**Avis de la Mission Régionale d'Autorité environnementale
Nouvelle-Aquitaine relatif à un projet de parc photovoltaïque au sol
au lieu-dit «Couyaleron» dans la commune de Solferino (40)**

n°MRAe 2024APNA178

Localisation du projet : Commune de Solferino (40)
Maître d'ouvrage : URBA 174
Avis émis à la demande de l'Autorité décisionnaire : Préfète des Landes
En date du : 16 juillet 2024
Dans le cadre de la procédure d'autorisation : Permis de construire
L'Agence régionale de santé et la préfète de département au titre de ses attributions dans le domaine de l'environnement ayant été consultés.

Plan masse du projet - extrait de l'étude d'impact, page 209 .

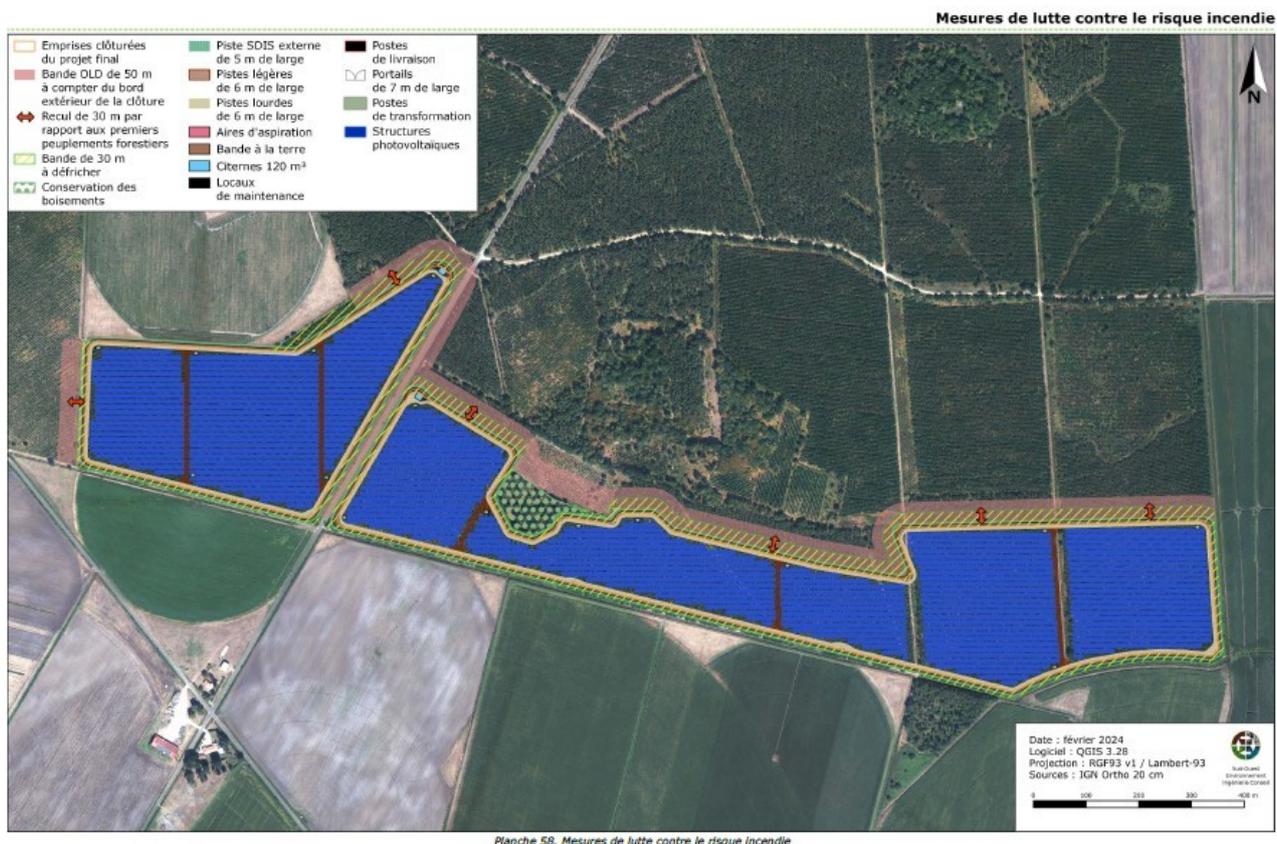
La MRAe rappelle que le raccordement du parc photovoltaïque au réseau public d'électricité est un élément fonctionnel du projet, bien qu'étant l'objet d'une autorisation distincte, portée par un autre opérateur. **Elle recommande que les enjeux environnementaux liés aux opérations de raccordement soient a minima précisés, compte tenu du scénario préférentiel retenu afin notamment de contribuer à démontrer la maîtrise des impacts environnementaux comme la pertinence du site d'implantation. En outre, une matérialisation du tracé prévisible via une cartographie plus détaillée et lisible permettrait de mieux appréhender les enjeux.**
